Montgeron, le 9 Septembre 2022

Objet : Avis de la CLE du SAGE de l'Yerres sur le Dossier de déclaration relatif à la construction de logements situés avenue Jean Jaurès – rue Suzanne, sur la commune de Crosne

Figure 1 : Carte des enveloppes d'alerte zones humides en Ile de France de la DRIET

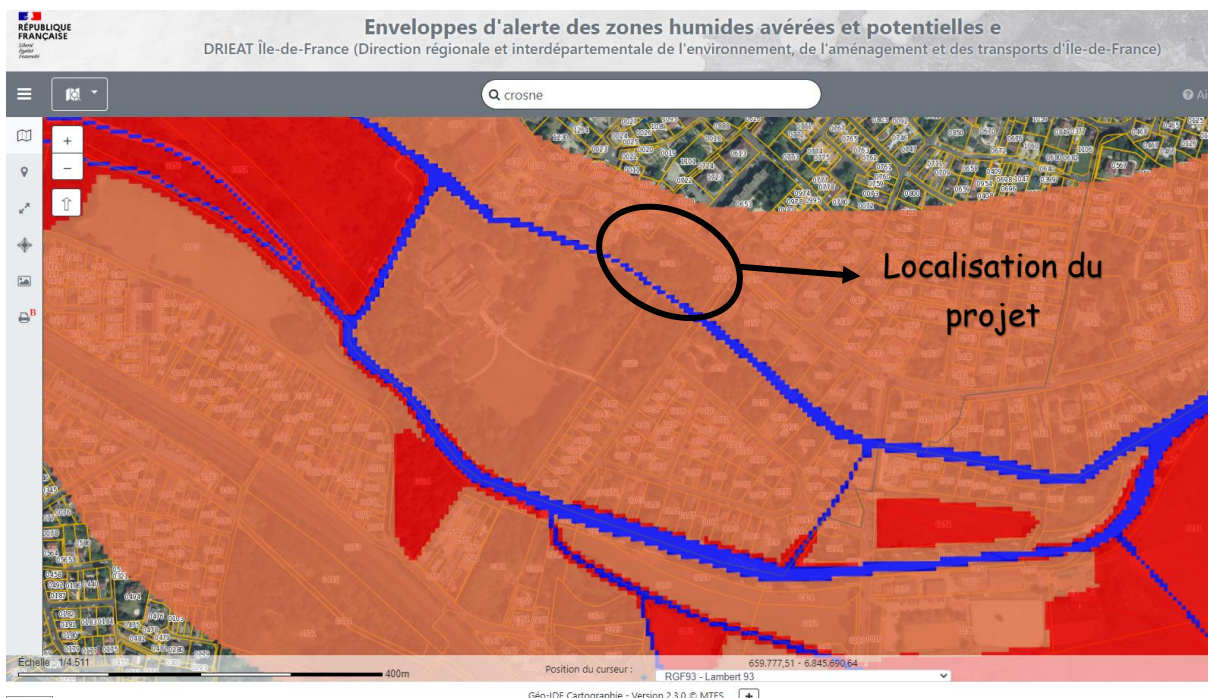
Le secteur du projet se situe entièrement en classe B sur la cartographie des enveloppes d'alerte zones humides de la DRIEAT (*cf. carte 1 en annexe*). La classe B correspond aux zones présentant une probabilité importante de zones humides, mais dont le caractère humide et les limites restent à vérifier et à préciser. De plus, d'après l'étude d'identification des unités fonctionnelles des zones humides potentielles à enjeux et prioritaires du SyAGE, le secteur du projet est potentiellement une zone humide (*cf. carte 2 en annexe*).

Figure 3 : Localisation des parcelles AI n°30 et AI n°31 sur la carte de délimitation des PHEC de l'Yerres

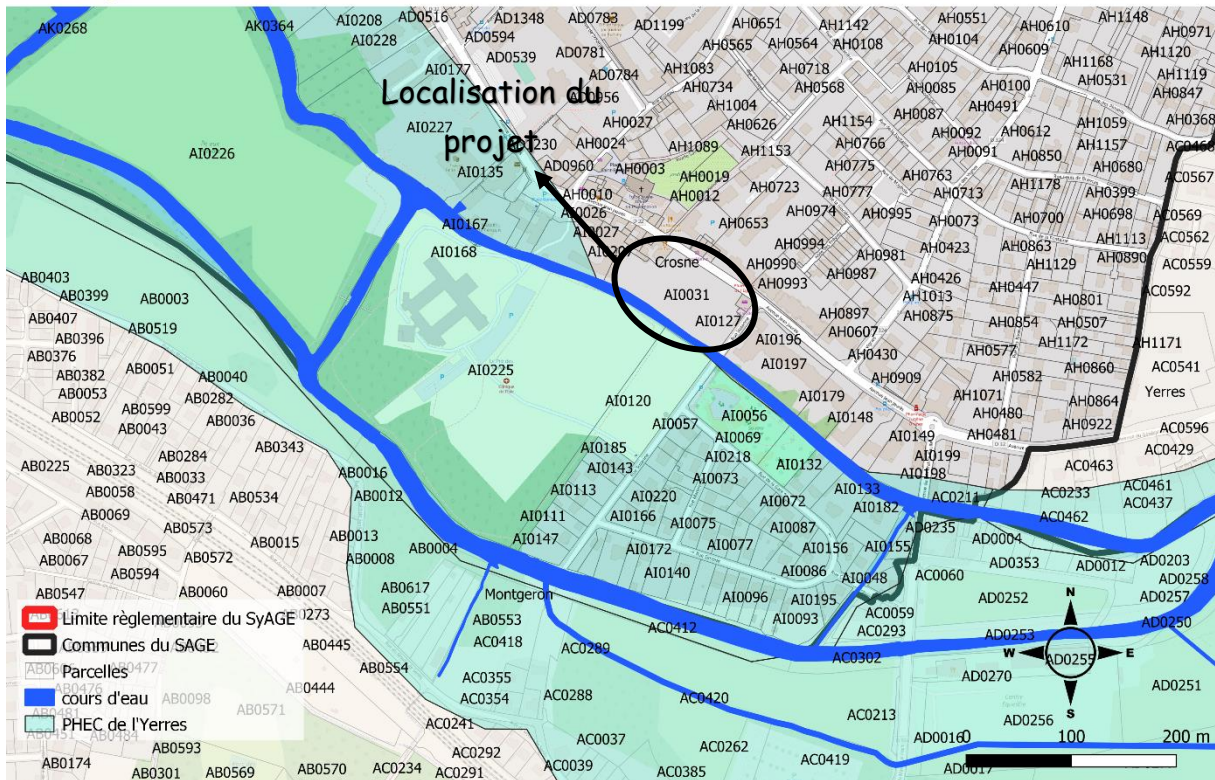
D'après la carte de localisation des PHEC de l'Yerres (cf. carte 3 en annexe), les parcelles AI n°30 et AI n°31 ne se situent pas dans la limite des Plus Hautes eaux Connues de l'Yerres. **Le projet est donc conforme avec l'article 5 du règlement du SAGE.**

Figure 4 : Localisation des parcelles AI n°30 et AI n°31 sur la carte du PPRi de l'Yerres

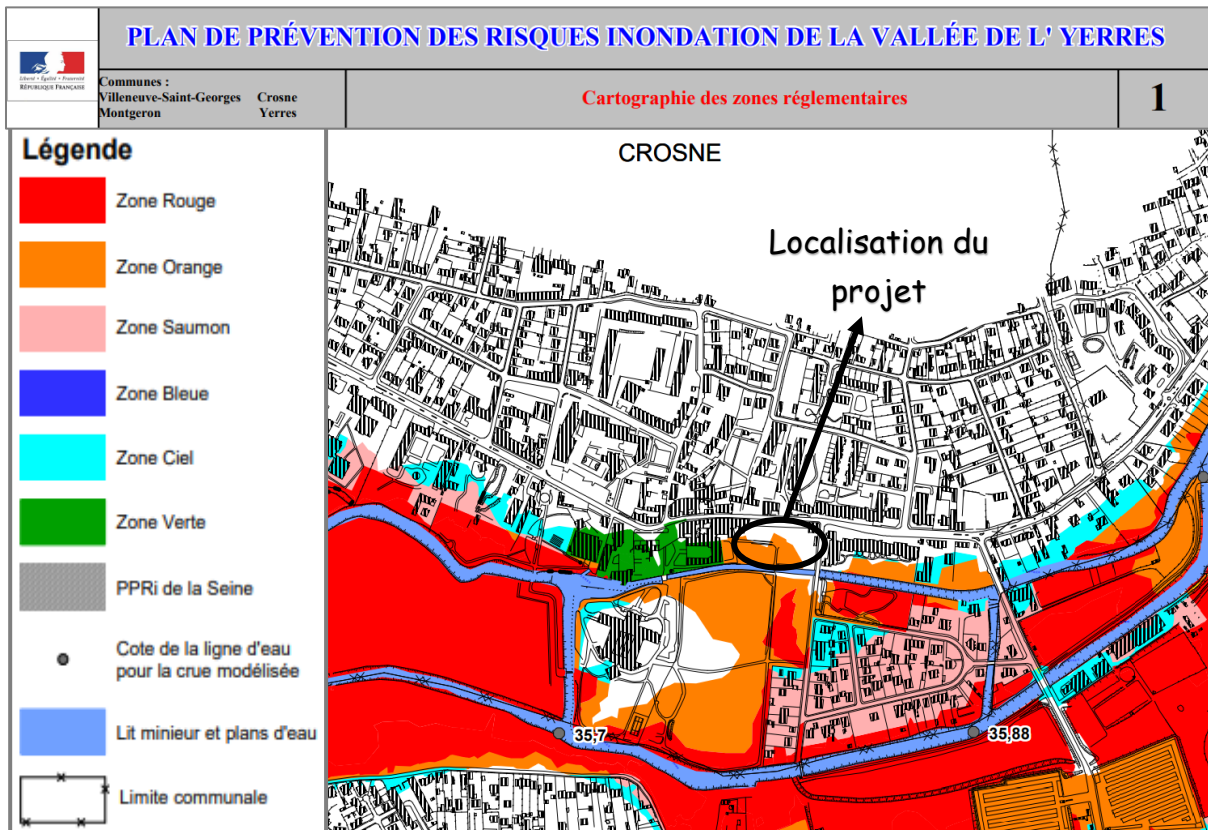
Le secteur du projet se situe partiellement en zone orange dans le plan de zonage du Plan de Prévention des Risques Inondations (PPRI) de l'Yerres (cf. carte 4 en annexe).

D'après le Dossier Loi sur l'Eau (page 46), des remblais sont prévus sur cette zone orange (environ 350 m²).

Nous vous demandons de vous adresser aux services de la Préfecture référents au PPRI, pour vérifier la compatibilité de votre projet avec celui-ci.

Par ailleurs, afin de préserver les berges du cours d'eau et la zone inondable, il serait préférable de ne pas mettre en place la solution de déblais/remblais.

Figure 7 : Cartographie des objectifs de préservation et de restauration de la trame verte et bleue en Ile de France, SRCE 2013

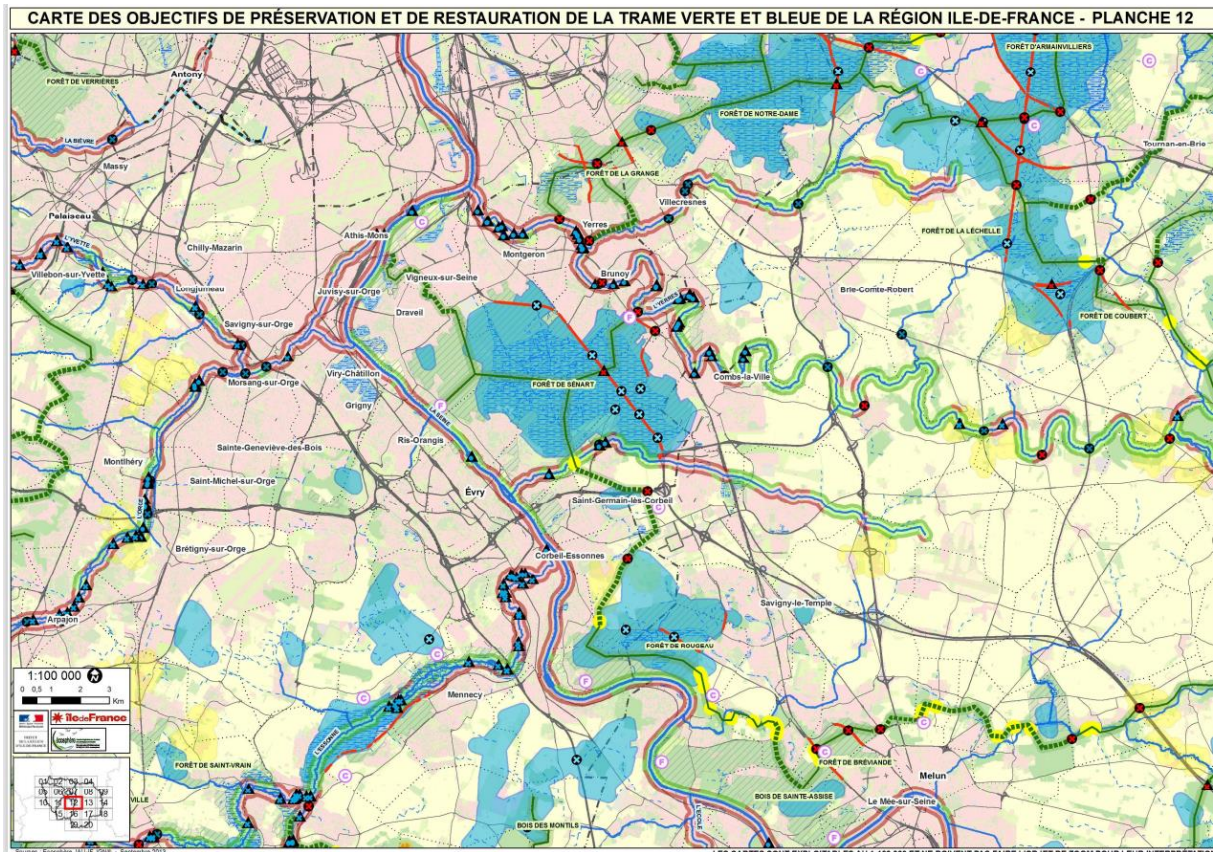
Page 57 du Dossier Loi sur l'Eau : La carte SRCE qui apparaît dans le document est celle des composantes de la Trame Verte et Bleue. Cette carte constitue l'état initial de la fonctionnalité des continuités écologiques. La carte qu'il faut utiliser est celle mettant en avant les zones potentielles de restauration de la continuité écologique : la carte des objectifs (*cf. cartes 7 et 8 en annexe*).

Il apparaît que le projet diminue la largeur du corridor écologique à préserver le long de l'Yerres, ce qui est contraire à la carte des objectifs du SRCE.
